Evidenční list, návrh změny stavby / projektové dokumentace - je podkladem pro změnu ceny díla dle smlouvy o dílo č. 8500008148 ZMĚNOVÝ LIST č. 021

Stavební akce:	"Napojení severního Rokycanska na dálnici D5, I. etapa" č.projektu: CZ.06.03.01/00/22_022/0002370
----------------	---

<b>Dotčená část stavby:</b>	SO103 Napojení Litohlav		
<b>Název / označení změny:</b>	Přípočet frézování napojení nových AB vrstev		
<b>Podklad pro změnu:</b>	Skutečný stav na stavbě		
<b>Návrh pro změnu podal:</b>	Zhotovitel	<b>Dne:</b>	15.07.2024
<b>Zdůvodnění a popis změny:</b> Frézování pro napojení nových asfaltobetonových vrstev vozovky. Původní PDPS uvažuje pouze demolici asfaltového souvrství stávajícího vozovky.			
<b>Změna se týká položek:</b> viz příložený rozpočet			
<b>Způsob ocenění změny:</b>	Jedná se o položky, která se nachází ve smluvním rozpočtu / dle cenové soustavy URS / <del>individuální kalkulace</del>		
<b>Vliv změny na termín dokončení díla:</b>		<b>NE</b>	
<b>Vliv změny na cenu díla:</b>		<b>ANO</b>	
<b>Náklady na změnu celkem:</b>			5 722,60 Kč
<b>přípočty celkem:</b>			5 722,60 Kč
<b>odpočty celkem:</b>			- Kč
<b>Přílohy:</b>	položkový rozpočet s uvedením zdroje JC situace obr

# SO 103

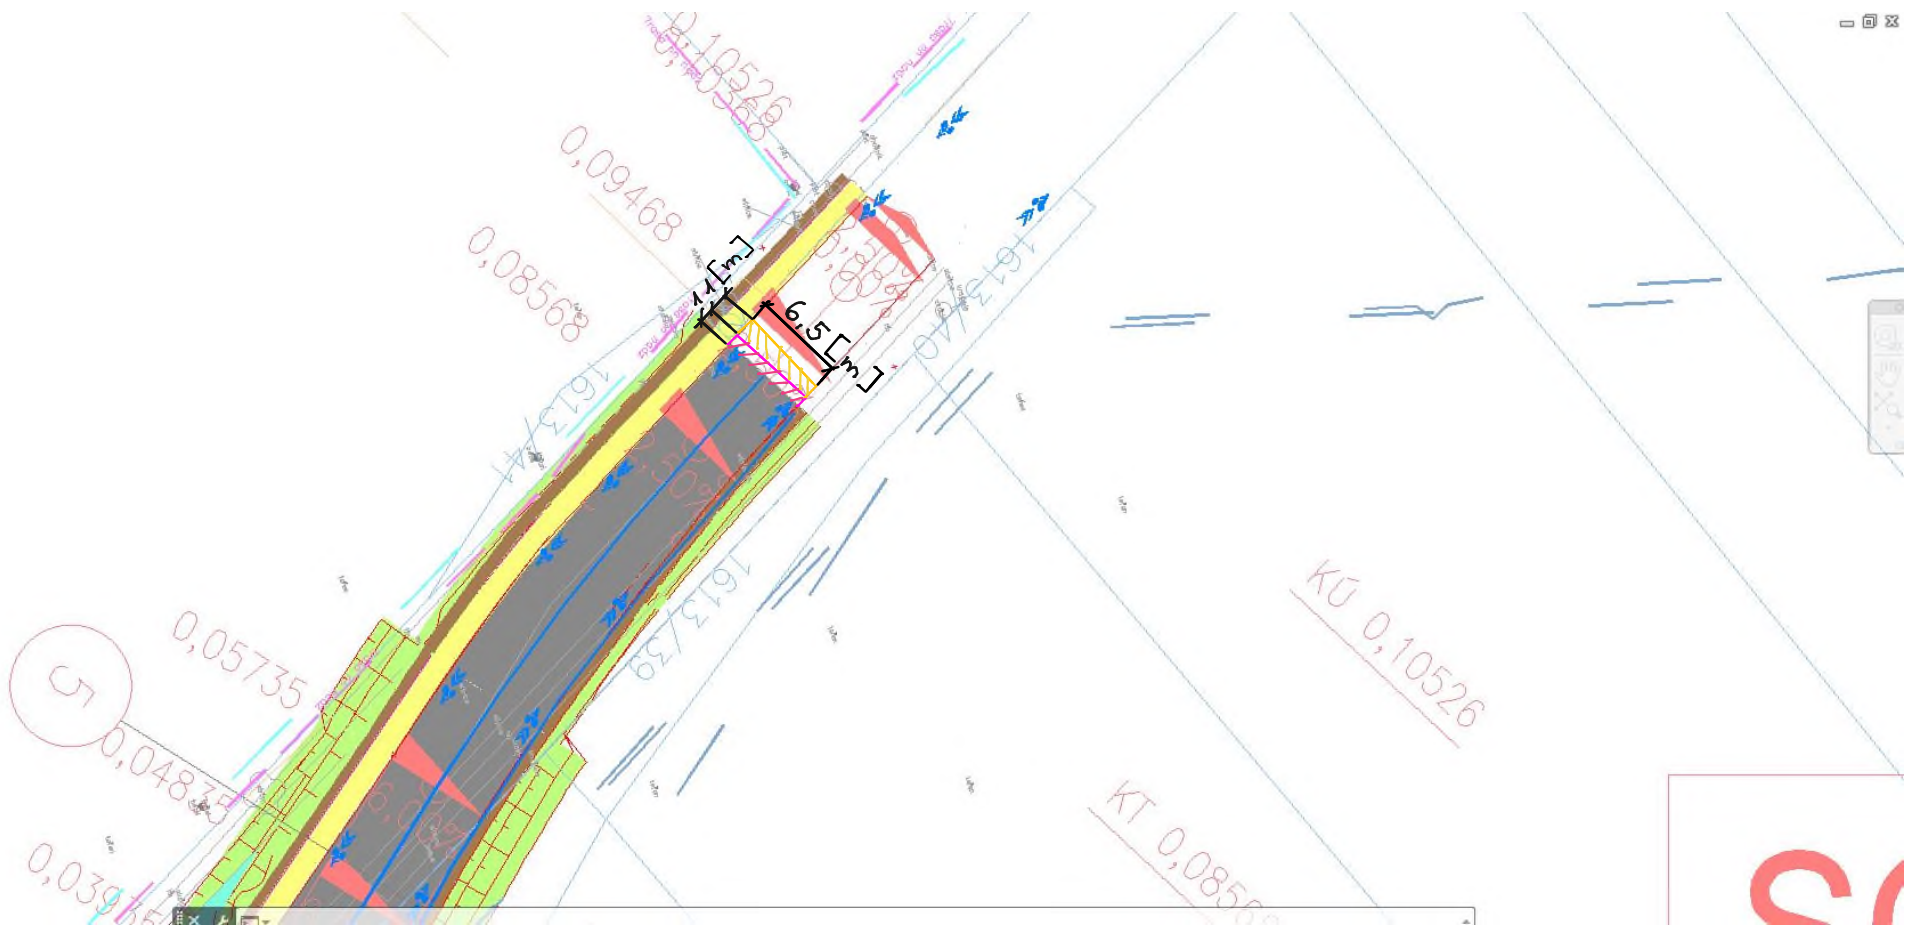
Doplnění frézování napojení nových asfaltových vrstev vozovky. PD uvažovala pouze demolici asfaltového souvrství stávající vozovky.

ACO 40 mm

ACL 70 mm
